三陸沿岸道路が通る概ねのルート及び 出入り口の位置の公表と意見募集

三陸沿岸道路の全ての未事業化区間について、早期にルートの具体化を図るため、7月1日に道路が通る概ねの範囲を提示し、地域の皆様のご意見を聴いたところです。

今般、いただいたご意見を踏まえ、概ねのルート及び出入り口の位置を提示いたします。

②三陸沿岸道路 気仙沼～唐桑南間 概ねのルート及び出入り口の位置

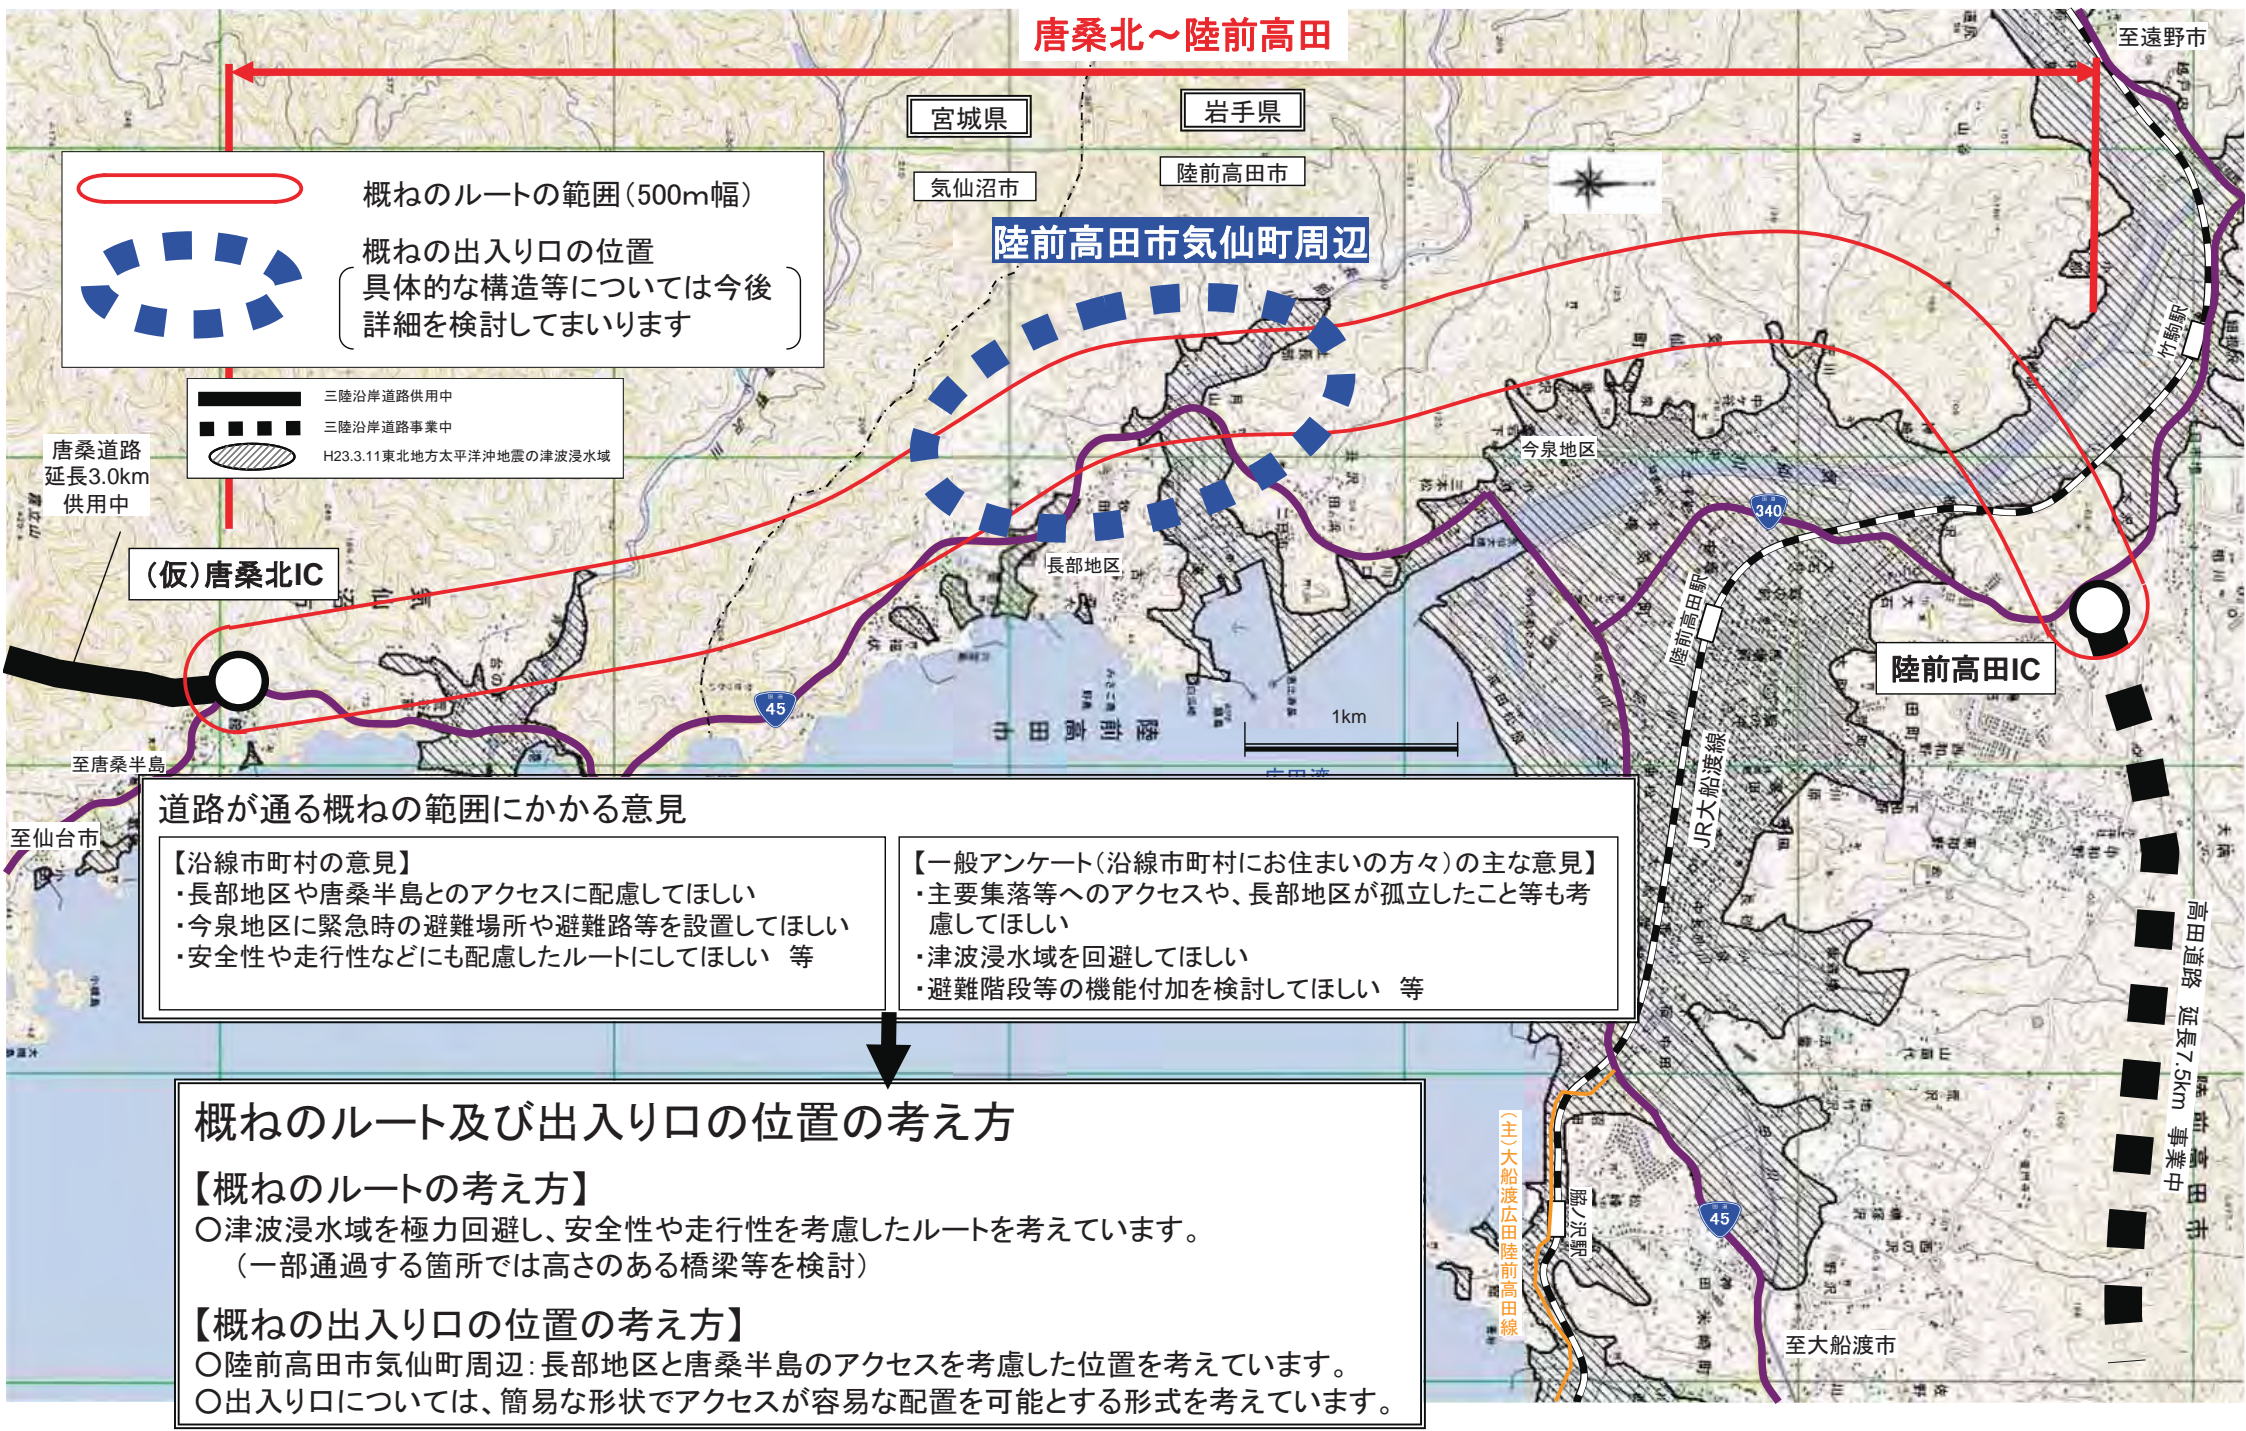
【沿線市町村の意見】
 ・気仙沼港付近、大島、気仙沼市街地、鹿折地区とのアクセスに配慮してほしい。
 ・気仙沼湾付近は高さのある橋梁で通過してほしい。避難階段等を設置してほしい 等

【一般アンケート(沿線市町村にお住まいの方々)の主な意見】
 ・市街地、大島、気仙沼港等とのアクセスを考慮してほしい
 ・津波浸水域回避、避難階段等の機能付加を検討してほしい 等

【三陸縦貫自動車道のルートに関する懇談会】
 ○日 時:平成23年7月8日
 (主催 気仙沼市)
 ○出席者:気仙沼市長、気仙沼商工会議所会頭、気仙沼漁業協同組合代表理事組合長ら12名
 ○内 容:海側ルートと現道バイパスを活用する山側ルートを説明し、出席者からは海側ルートが望ましいとの意見

【概ねのルートの考え方】
 ○気仙沼市街地へのアクセスを考慮したルートを考えています。
 ○気仙沼湾付近は津波や船舶の高さを考慮した橋梁を考えています。

【概ねの出入り口の位置の考え方】
 ○気仙沼市松崎北沢周辺:気仙沼港とのアクセスを考慮した位置を考えています。
 ○気仙沼市大浦周辺:大島とのアクセスを考慮した位置を考えています。
 ○気仙沼市浪板周辺:鹿折地区とのアクセスを考慮した位置を考えています。
 ○出入り口については、簡易な形状でアクセスが容易な配置を可能とする形式を考えています。

③三陸沿岸道路 唐桑北～陸前高田間 概ねのルート及び出入り口の位置

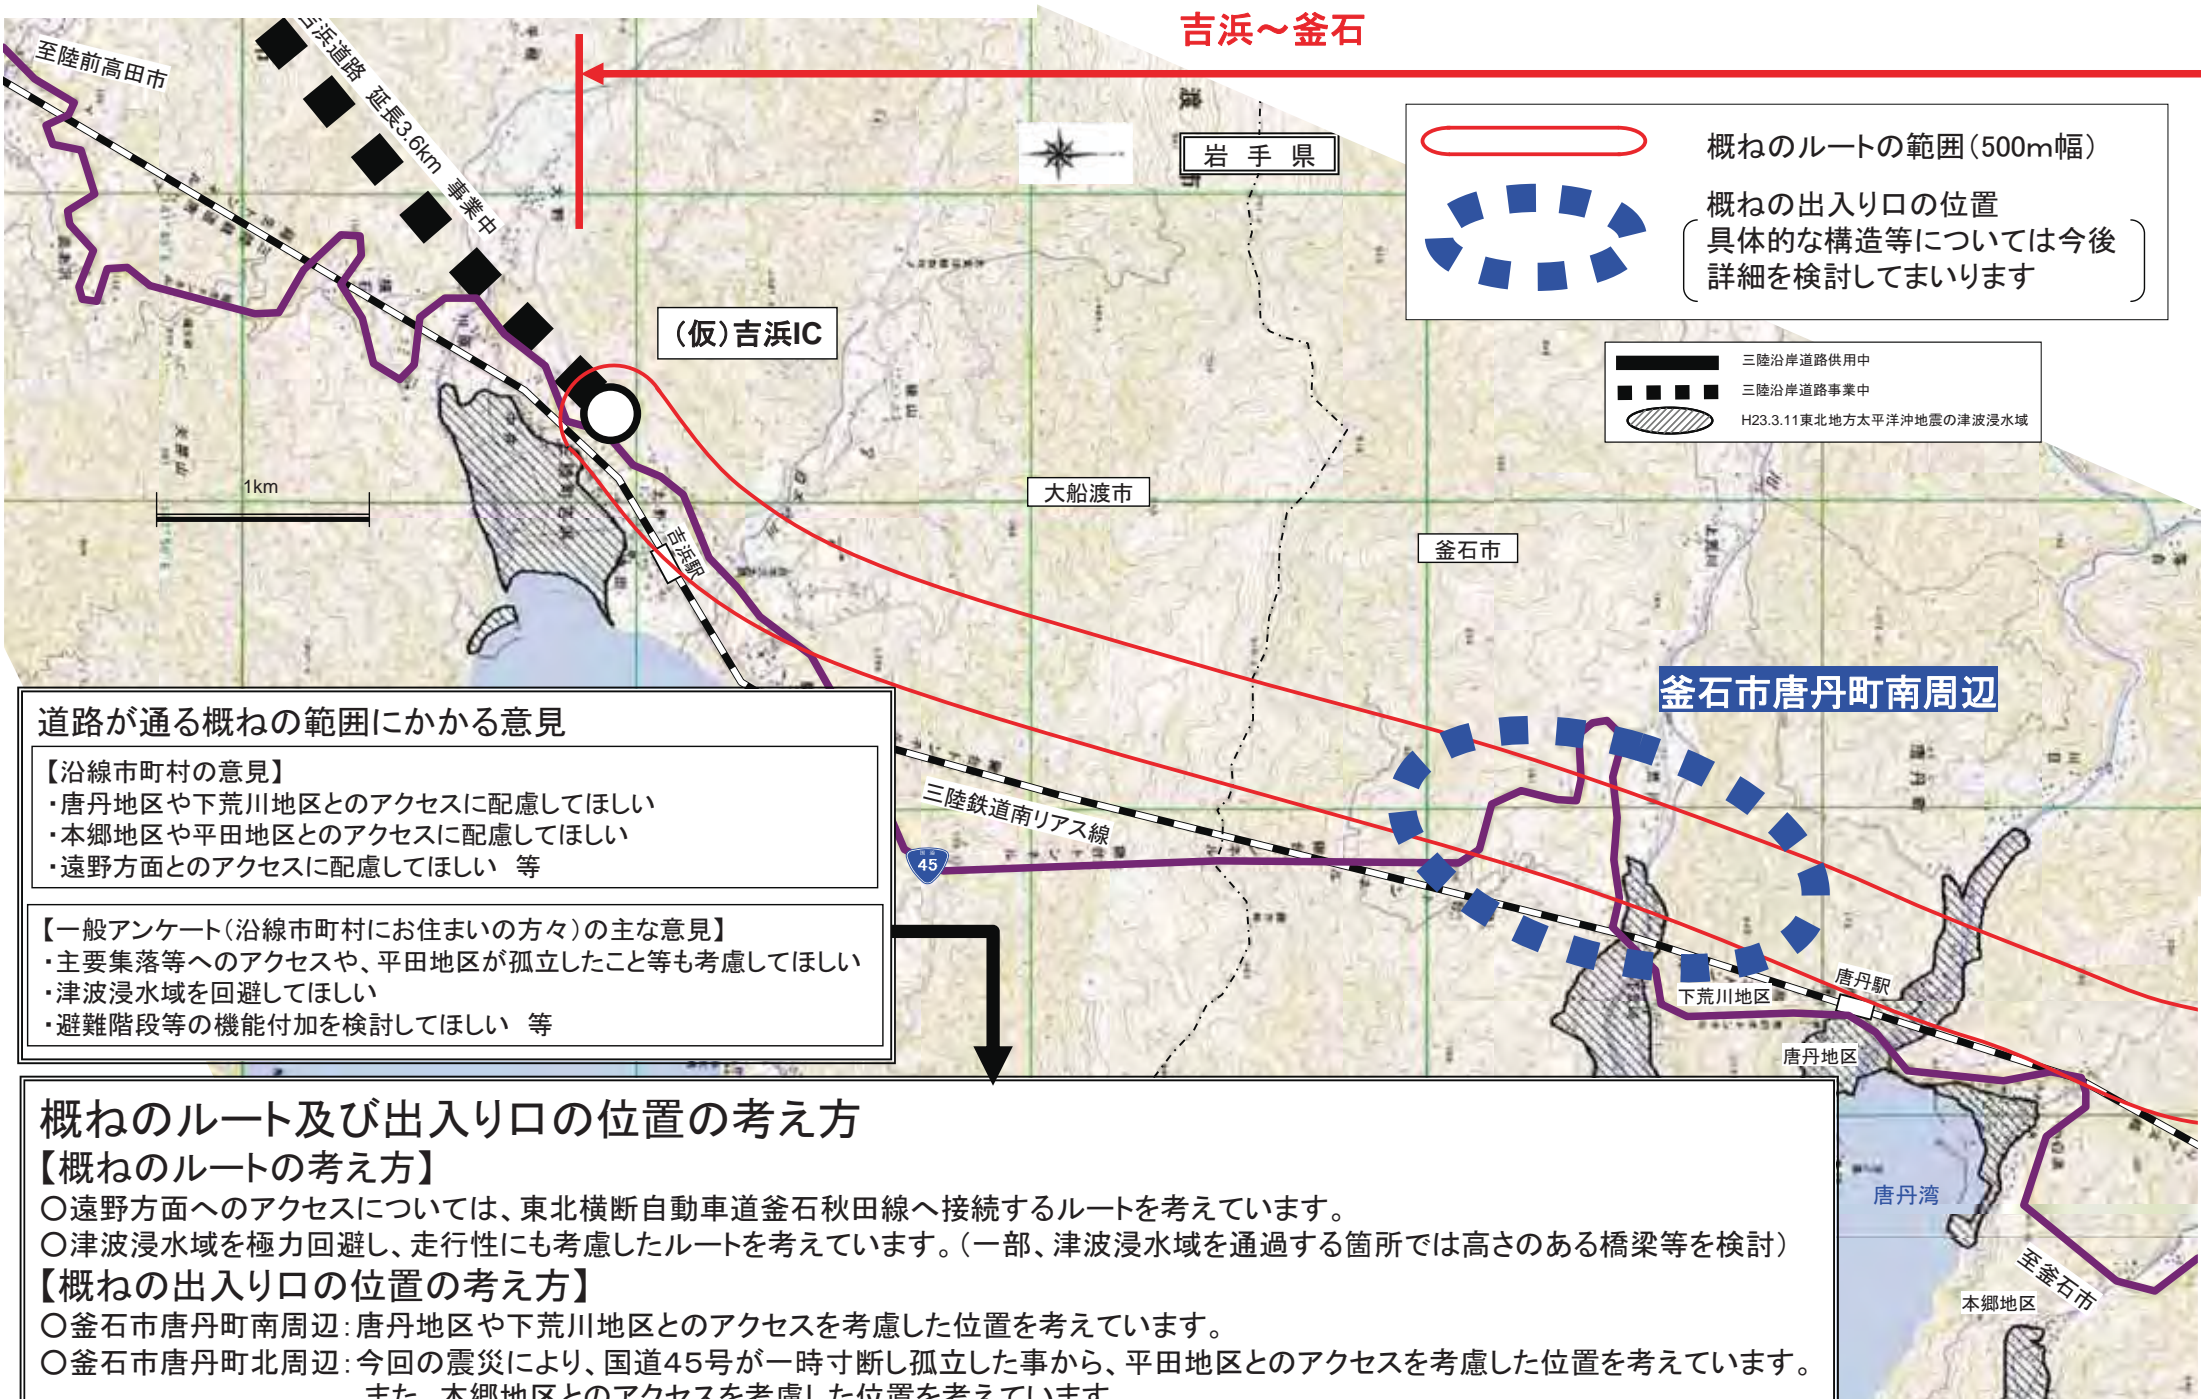
- ・長部地区や唐桑半島とのアクセスに配慮してほしい
- ・今泉地区に緊急時の避難場所や避難路等を設置してほしい
- ・安全性や走行性などにも配慮したルートにしてほしい 等

- ・主要集落等へのアクセスや、長部地区が孤立したこと等も考慮してほしい
- ・津波浸水域を回避してほしい
- ・避難階段等の機能付加を検討してほしい 等

○津波浸水域を極力回避し、安全性や走行性を考慮したルートを考えています。
 (一部通過する箇所では高さのある橋梁等を検討)

- 陸前高田市気仙町周辺:長部地区と唐桑半島のアクセスを考慮した位置を考えています。
- 出入り口については、簡易な形状でアクセスが容易な配置を可能とする形式を考えています。

⑤三陸沿岸道路 山田^{やまだ}～宮古^{みやこ}間 概ねのルート及び出入り口の位置(1/2)

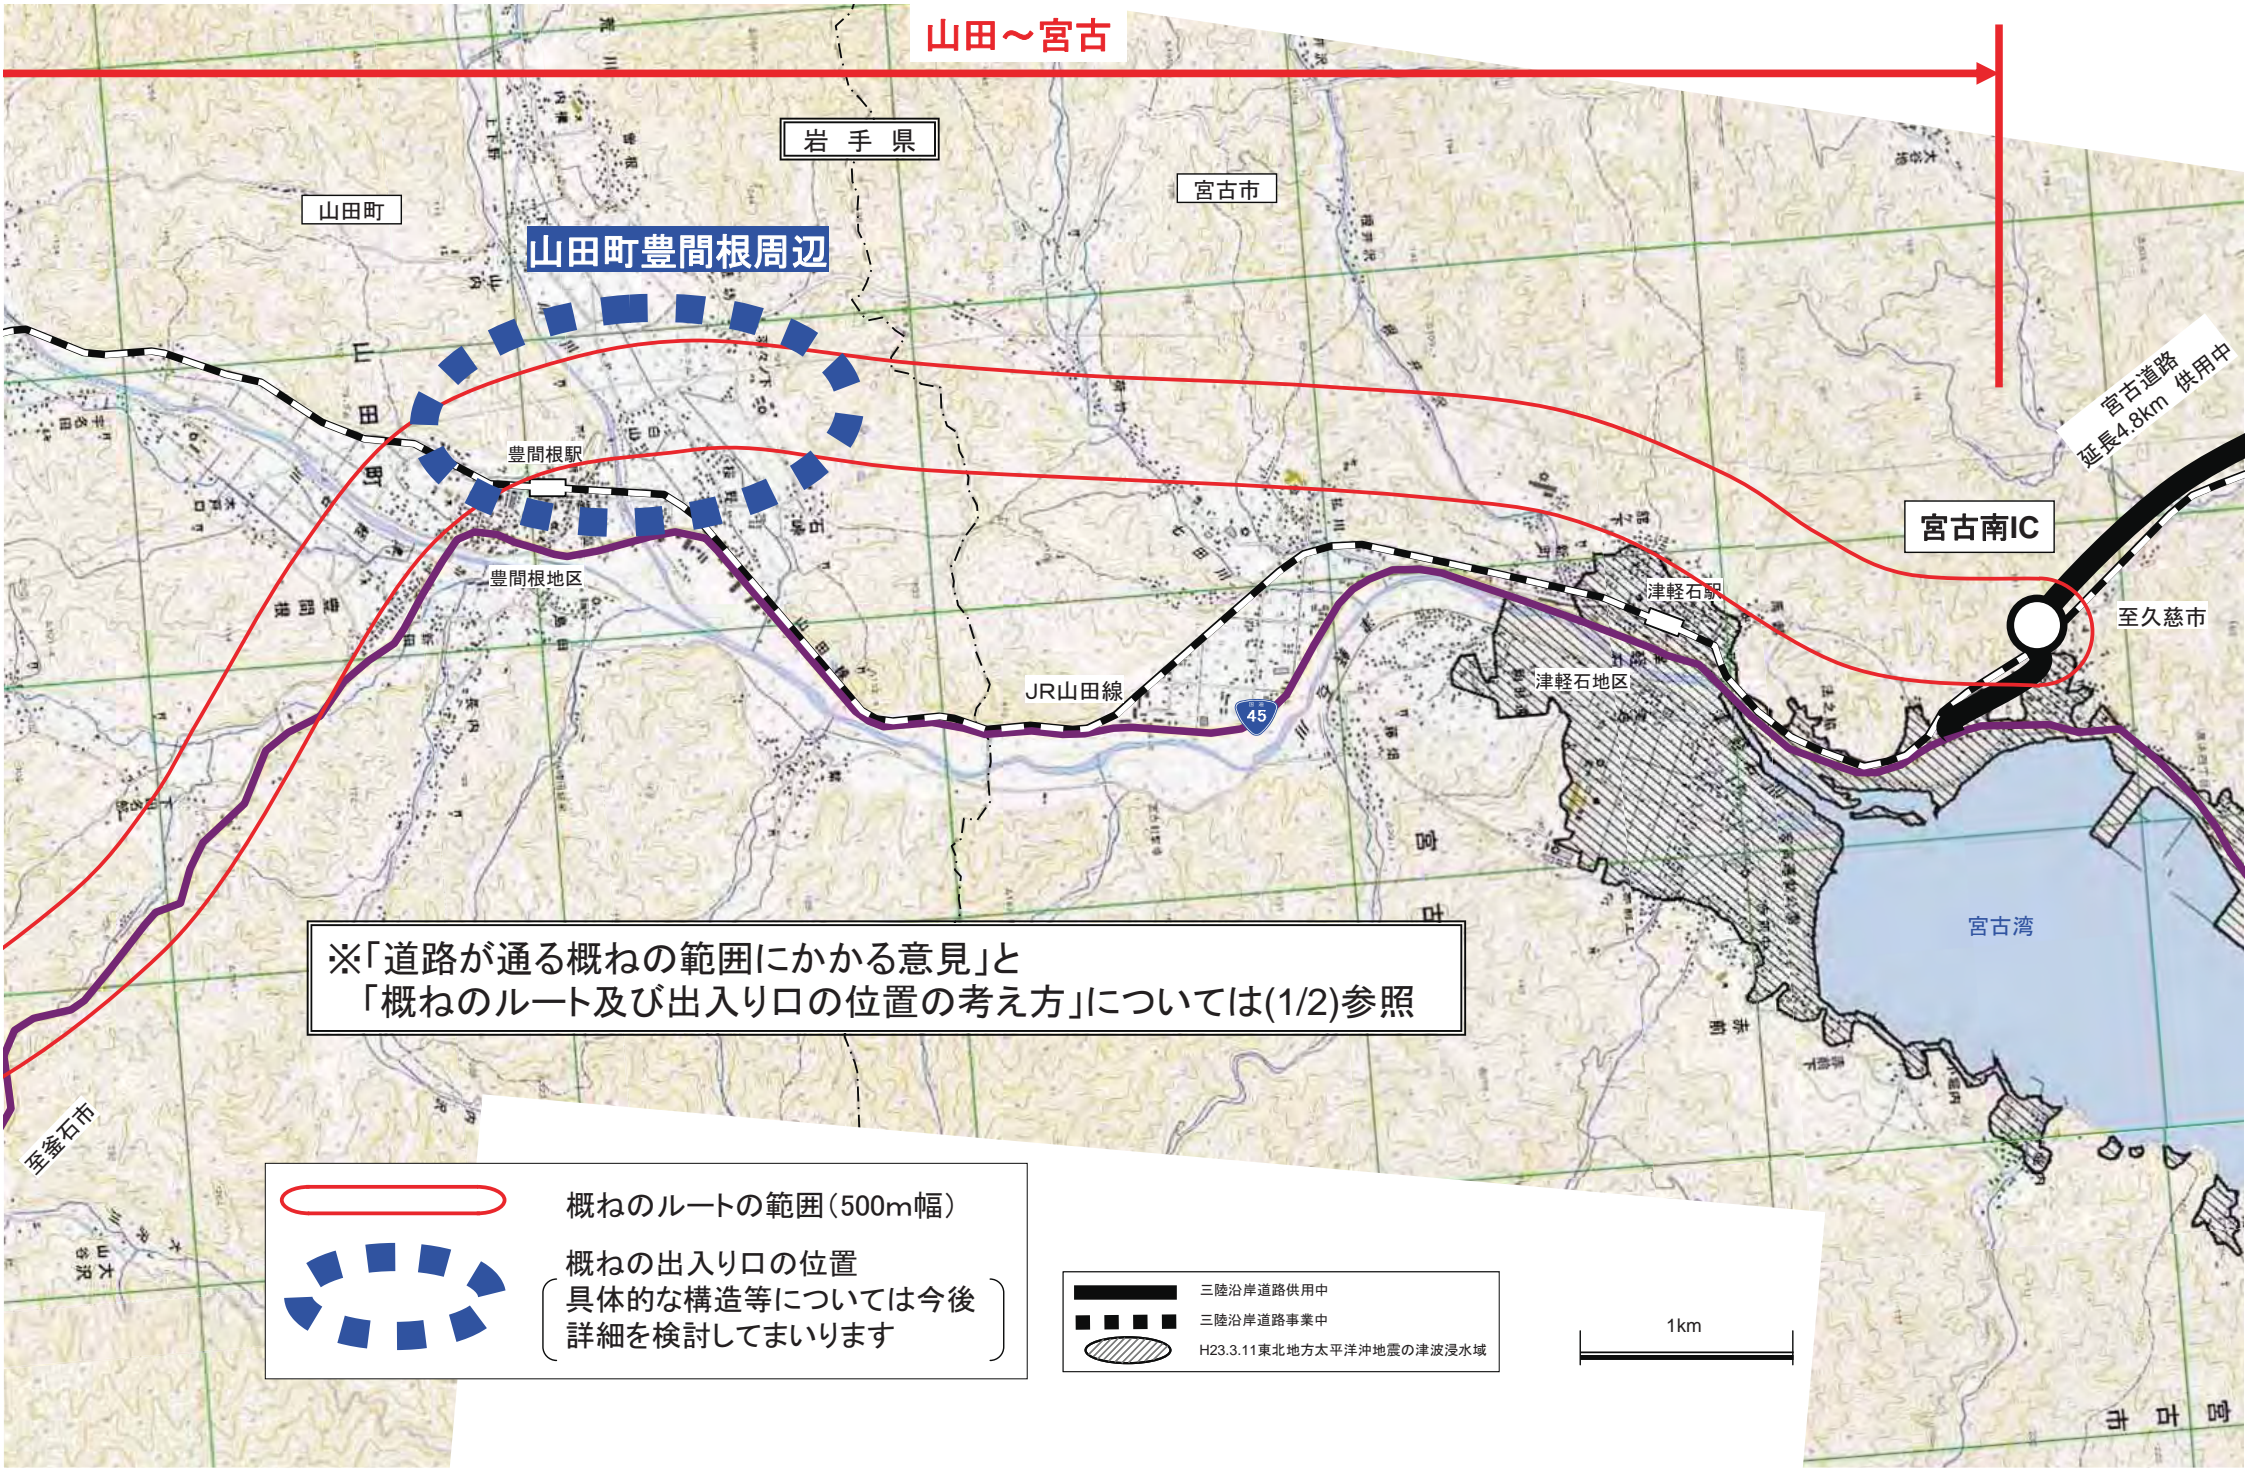
- ・豊間根地区とのアクセスに配慮してほしい
- ・津軽石地区には避難階段等を設置してほしい 等

- ・豊間根地区とのアクセスに配慮してほしい
- ・津波浸水域を回避してほしい
- ・避難場所等の機能付加を検討してほしい 等

○津波浸水域を回避し、豊間根地区とのアクセスを考慮したルートを考えています。

○山田町豊間根周辺:豊間根地区とのアクセスに配慮した位置を考えています。
